Audi A6/S6/RS6/A7/S7/RS7 インストルメントパネルのプログラム改修

リコール届出番号	外-2709	リコール届出日	平成30年9月5日
基準不適合状態にあると認める構造、装置又は性能の状況及びその原因	メーターパネルユニットの制御プログラムが不適切なため、ナビゲーションユニットとの通信不良が起るものがある。そのため、メーターパネルが表示しなくなり、速度計の表示が消えるおそれがある。		
改善措置の内容	全車両、メーターパネルユニットの制御プログラムを対策プログラムに書き換える。

不具合発生箇所

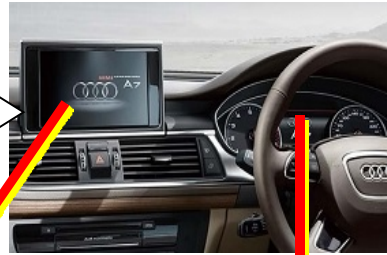
注： は、プログラム書き換え部を示す。
